Fra: Lise Palm
Sendt: 25. april 2013 11:42
Til: Winnie Flindt
Cc: Malene Faber Rod Munch
Emne: VS: KB - indsigelse til lokalplan
Vedhæftede filer: 2013-04-25_indsigelse_til_lokalplan.pdf; 1141200_Bemærkning til Lokalplan_25042013_KB.pdf

Bemærkning til Lokalplans forslag - Ny Østerbro Skole

Fra:
Sendt: 25. april 2013 17:23
Til: TMF-Bydesign
Emne: Hørings svar: Ny Østerbro Skole (2013-40120). Afsender: jeanett knipschildt

Situationsplan for fremtidige bygningsmuligheder

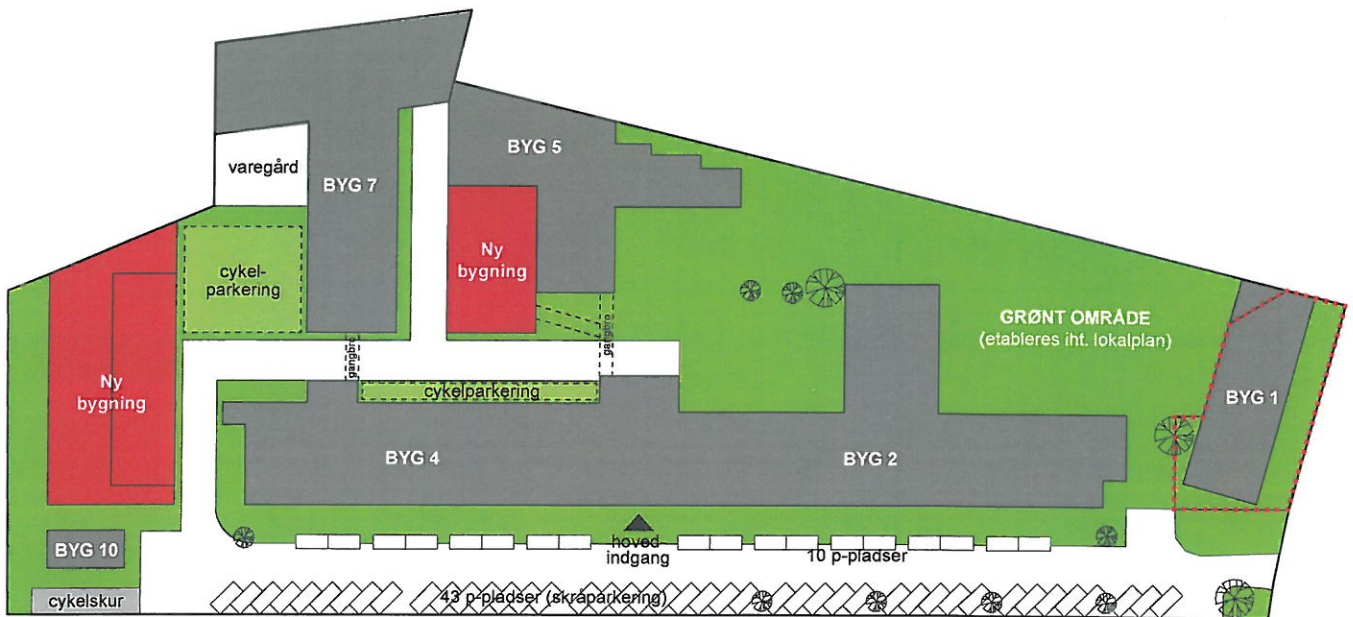
Jeg har brug for, at der er lavet et regnestykke for bebyggelsesprocent for området samlet. Ellers mener jeg, det er ok. Altså en ny arealopgørelse.

Dog vil jeg nævne, at der på borgermødet blev spurgt til forskønnelse af KB's område bag Netto. Er der nogen tanker omkring dette område. et træ eller på anden måde en forskønnelse?

I brevet har vi tilføjet, at området vil blive betragtet samlet og området ved varegården for Netto vil der blive plantet et træ eller tilsvarende begrønning.

Ligeledes er bilaget revideret, således at arealopgørelser er indeholdt.

I forbindelse med udførelse af nybyggeri på matriklen vil det i Lokalplanen angivne areal til grønt område blive anlagt efter nærmere aftalte med Center for Bydesign. Ligeledes vil der i den forbindelse blive set på matriklen samlet, herunder hvorledes arealet for vareindlevering ved Netto kan opgraderes med evt. begrønning i for af plantning af et stort træ eller tilsvarende.
